中部電力

浜岡原子力発電所 基準津波の策定のうち地震による津波について (コメント回答)

2023年10月11日

コメント回答概要

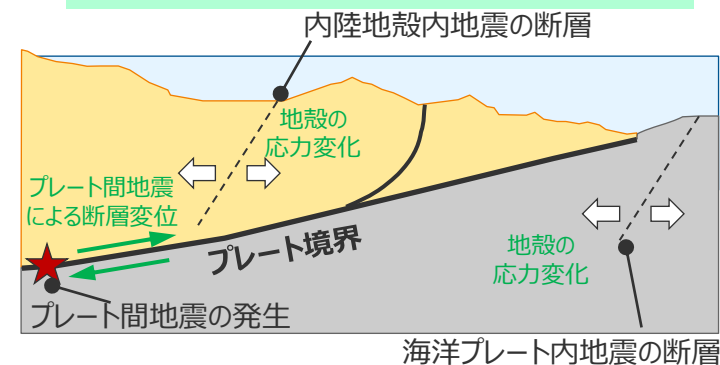
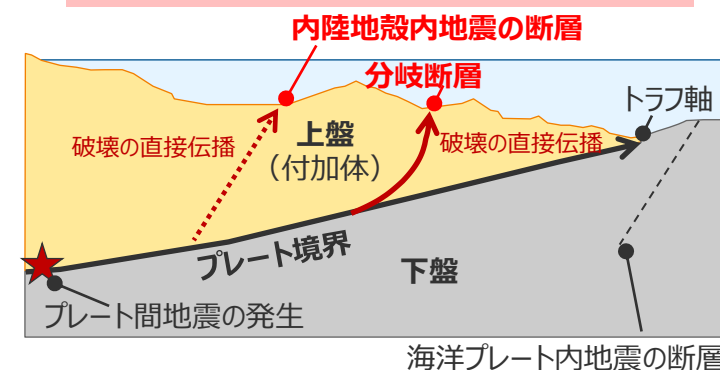
- プレート間地震と海洋プレート内地震の組合せ要否について、審査ガイドに照らし、敷地の地学的背景、津波発生要因の関連性に関する既往知見と事実関係を十分に検討し、プレート間地震と海洋プレート内地震を組合せる必要がないという論理構成を再整理すること。

- プレート間地震と海洋プレート内地震の組合せ要否について、敷地の地学的背景、津波発生要因の関連性に関する既往知見と事実関係を、①プレート間地震に伴う応力変化による離れた別の大地震の発生、②プレート間地震の破壊の直接伝播による一体性のある連動発生の観点から、プレート間地震と海域の活断層による地殻内地震との組合せ要否と合わせて再整理した。

- プレート間地震とその他の地震（上盤の内陸地殻内地震、下盤の海洋プレート内地震）の組合せについて、これらの地震が因果関係を持って同時発生し、津波が重なり合う可能性がある「①プレート間地震に伴う応力変化による離れた別の大地震の発生」、「②プレート間地震の破壊の直接伝播による一体性のある連動発生」の観点から、南海トラフの地学的背景を整理し、南海トラフにおける津波評価上の関連性を検討した。
- その結果、「①プレート間地震に伴う応力変化による離れた別の大地震の発生」について、南海トラフのプレート境界の上盤・下盤にはいずれも逆断層型の断層が分布しており、逆断層型の断層はプレート間地震に伴う伸張作用により断層活動が緩和される方向となることから、①の観点からは、プレート間地震と津波評価上の関連性がなく、プレート間地震との組合せを考慮する必要はないと評価した。
- また、「②プレート間地震の破壊の直接伝播による一体性のある連動発生」について、上盤の分岐断層は、プレート間地震の破壊が直接伝播することを示す知見があることから、津波評価上の関連性があると評価し、これを考慮した津波評価を実施することとした。上記に関連して、同じく上盤に位置する分岐断層以外の内陸地殻内地震の活断層についても、分岐断層とされる知見や地形的特徴はなく、プレート間地震の破壊が伝播する可能性は低いものの、分岐断層と同じ上盤に位置していることを慎重に考慮して、②の観点から、プレート間地震と津波評価上の関連性があると評価し、プレート間地震との組合せを考慮することとした。一方、下盤の海洋プレート内地震はプレート境界の下盤にその断層が位置しプレート間地震の破壊が伝播することは考えにくく、プレート間地震の津波と海洋プレート内地震の津波とが同時発生したことが確認された事例もないことから、②の観点からも、プレート間地震と津波評価上の関連性がなく、プレート間地震との組合せを考慮する必要はないと評価した。

No.2コメント回答 (阿部(1989)による津波予測式に用いる地震モーメント) 検討対象とする地殻内地震の選定の検討方針

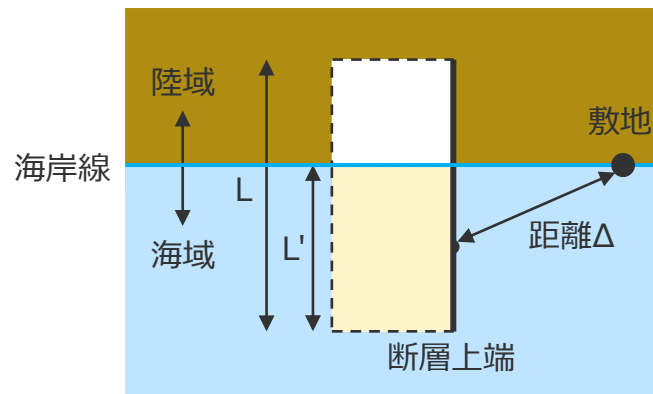
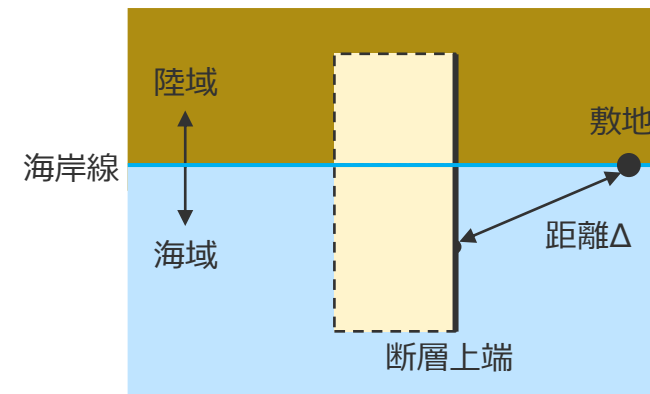
対象となる断層が海域から陸域に連続して分布する場合には、阿部の予測式に用いる地震の規模 (地震モーメント) として、地震全体の地震モーメントではなく、津波発生に寄与する海域部の地震モーメントを用いて津波予測式による評価を行うこととし、 M_0 を海域部の長さ L' と全体の長さ L との比で按分した値を用いる。

○ 今回説明

陸域部も含めた全体の地震モーメントを津波予測式に用いる場合のイメージ (平面図)

No.2コメント回答 (阿部(1989)による津波予測式に用いる地震モーメント) 検討結果

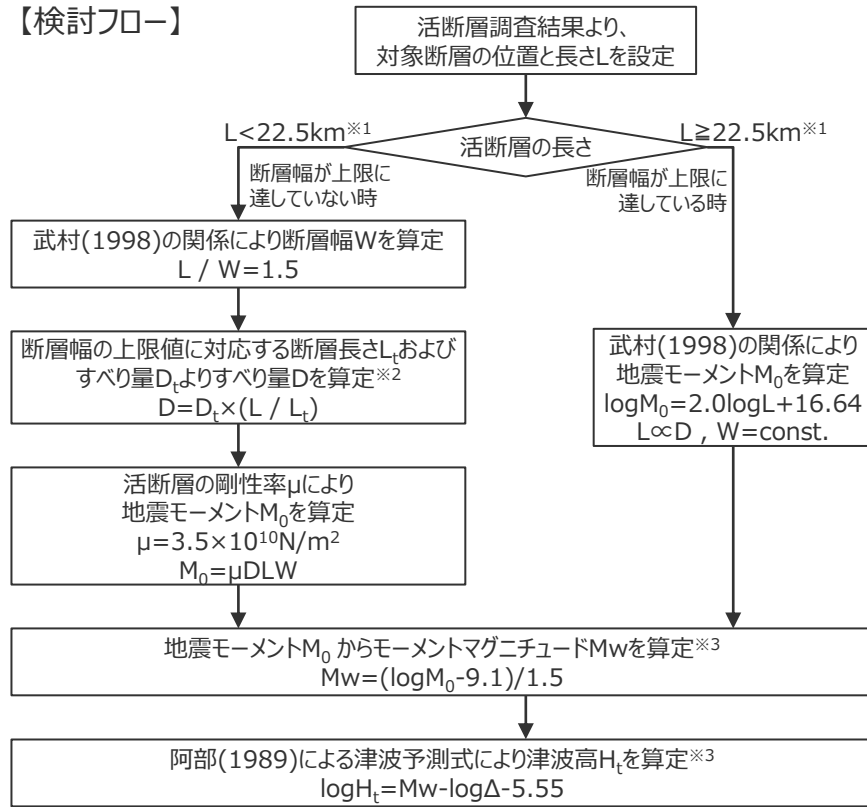
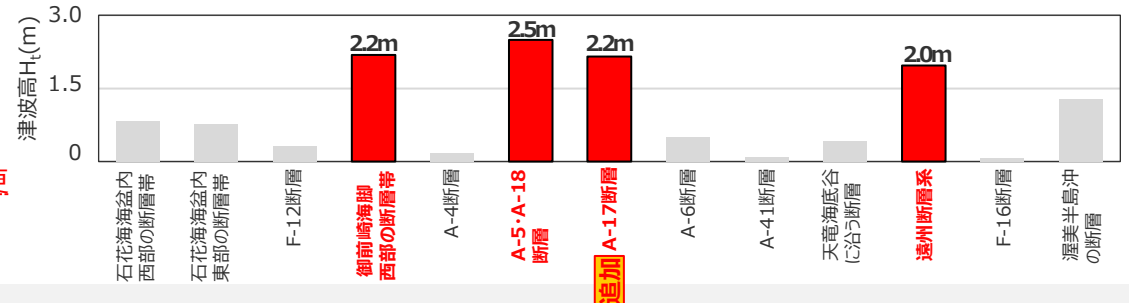
項目	No.	コメント内容	コメント回答の概要
海洋プレート内地震の津波評価	1	<p>【プレート間地震と海洋プレート内地震の組合せに関する考え方】</p> <ul style="list-style-type: none"> プレート間地震と海洋プレート内地震の組合せ要否について、審査ガイドに照らし、敷地の地学的背景、津波発生要因の関連性に関する既往知見と事実関係を十分に検討し、プレート間地震と海洋プレート内地震を組合せる必要がないという論理構成を再整理すること。 	<ul style="list-style-type: none"> プレート間地震と海洋プレート内地震の組合せ要否について、敷地の地学的背景、津波発生要因の関連性に関する既往知見と事実関係を、①プレート間地震に伴う応力変化による離れた別の大地震の発生、②プレート間地震の破壊の直接伝播による一体性のある連動発生の観点から、プレート間地震と海域の活断層による地殻内地震との組合せ要否と合わせて再整理した。
海域の活断層による地殻内地震の津波評価	2	<p>【阿部(1989)による津波予測式に用いる地震モーメント】</p> <ul style="list-style-type: none"> 検討対象とする地震の選定について、敷地に大きな影響を及ぼす可能性のある地震を漏れなく選定する観点から、阿部(1989)による津波予測式が簡易的なものであることに留意し、断層が海域から陸域に連続して分布しているA-17断層等について、海域部分の地震モーメントだけでなく、陸域部分も含めた全体の地震モーメントから大きめに地震規模を算定し、津波予測式による評価に用いること。 	<ul style="list-style-type: none"> 阿部(1989)による津波予測式に用いる地震の規模（地震モーメント）について、当該予測式は海域の地震の規模・距離と津波高さとの関係を整理したものであるが、敷地に大きな影響を及ぼす津波波源を網羅的に抽出する観点から、海域から陸域に連続して分布している断層について、海域部の地震モーメントだけでなく、陸域部も含めた全体の地震モーメントを用いて津波予測式による評価を行うこととした。その結果、敷地に近いA-17断層も検討対象として追加した。

■ 地殻内地震として考慮する活断層による地震について、阿部(1989)による津波予測式を用いて津波高を評価し、敷地への影響が相対的に大きい「御前崎海脚西部の断層帯の地震」、「A-5・A-18断層の地震」、「A-17断層の地震」および「遠州断層系の地震」を検討対象として選定した。

No.3コメント回答（海域の活断層による地殻内地震のパラメータスタディの範囲） 波源モデル（基本モデル）の設定

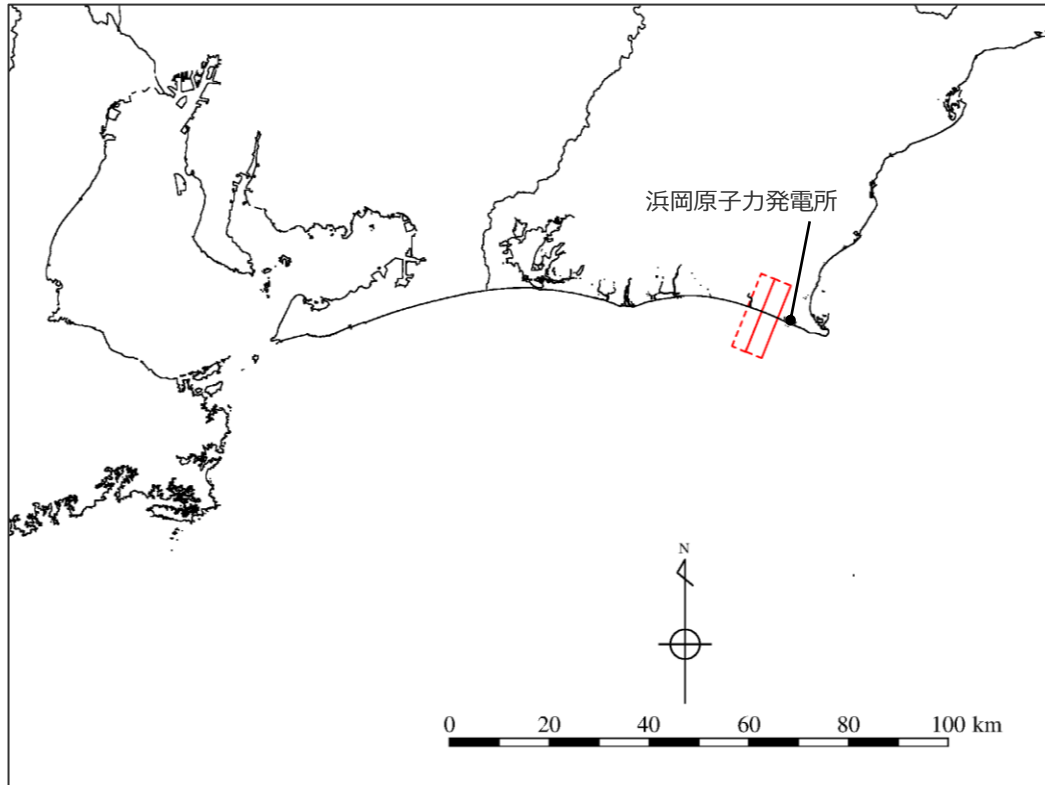
3	<p>【海域の活断層による地殻内地震のパラメータスタディの範囲】</p> <ul style="list-style-type: none"> 地質調査によって断層変位が確認できないA-5・A-18断層の傾斜角のパラメータスタディ範囲は、南海トラフの敷地周辺における逆断層タイプの断層の傾斜角に係る既往知見を整理した上で、津波評価上、十分な保守性を有する根拠を説明すること。 また、断層上端深さのパラメータスタディ範囲は、津波評価上0kmまで考慮すること。 	<ul style="list-style-type: none"> 地質調査によって断層面が確認できない活断層（A-5・A-18断層、A-17断層）の傾斜角を近傍の御前崎海脚西部の断層帯と同じ設定としたことについて、①敷地周辺の海域の活断層の傾斜角に関する知見、②断層面が確認できない活断層の傾斜角の想定方法に関する知見について検討し、傾斜角のパラメータスタディの範囲（基準（60°(浅部)・35°(深部)）±10°）の設定が妥当であることを確認した。 断層上端深さについて、地質調査によって地表付近に断層変位が認められない活断層（A-5・A-18断層、A-17断層）についても、津波評価上0kmを考慮することとした。

- 「A-5・A-18断層の地震」の基本モデルは、活断層調査結果に基づき土木学会(2016)の方法を用いて設定した。
- 断層上端深さについて、前は2kmとしていたが、今回は津波評価上0kmと設定した。それに伴い、断層幅、断層面積およびすべり量も変更となった。

■ A-5・A-18断層とA-17断層について、地震調査委員会(2017)等に基づき傾斜角を45°とした場合の断層パラメータは以下のとおり。

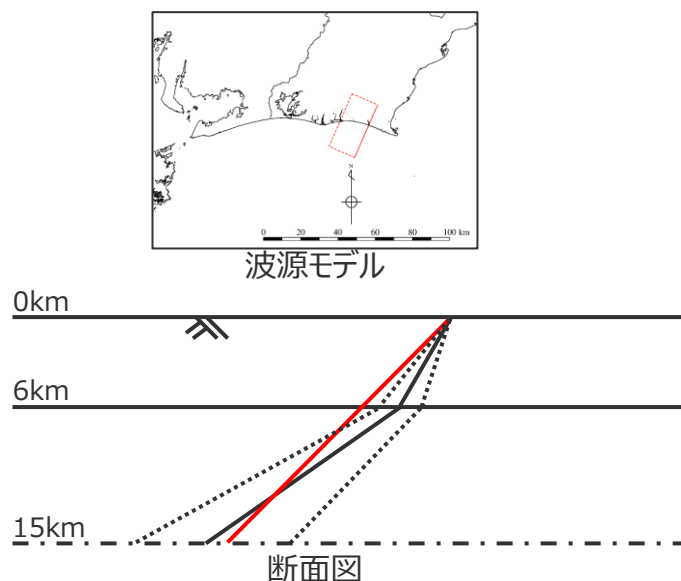
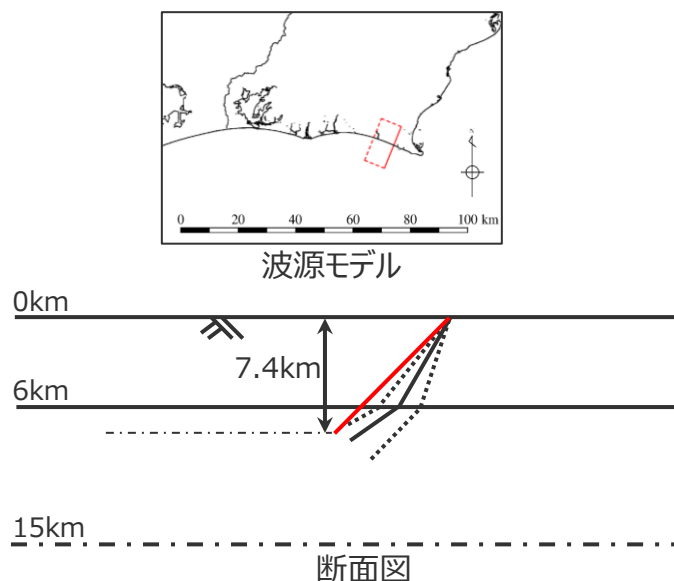
- 音波探査記録等の調査範囲においては地下深部に連続する断層が認められないA-5・A-18断層およびA-17断層の傾斜角のパラメータスタディについては、これらの断層の周辺に分布する同タイプの逆断層である御前崎海脚西部の断層帯の設定を参照した傾斜角のパラメータスタディ（基準とする傾斜角（60°(浅部)・35°(深部)） $\pm 10^\circ$ ）を行っている。
- ここでは、地震調査委員会(2017)等に基づき、逆断層であるA-5・A-18断層およびA-17断層の傾斜角を浅部・深部ともに45°とした場合の津波評価を行い、御前崎海脚西部の断層帯の設定を参照したパラメータスタディと比較することにより、傾斜角のパラメータスタディの妥当性を確認する。

■ 以上、①敷地周辺の海域の活断層の傾斜角に関する知見、②断層面が確認できない活断層の傾斜角の想定方法に関する知見の確認により、A-5・A-18断層とA-17断層の傾斜角のパラメータスタディの範囲（基準(60°(浅部)・35°(深部))±10°）の設定が妥当であることを確認した。
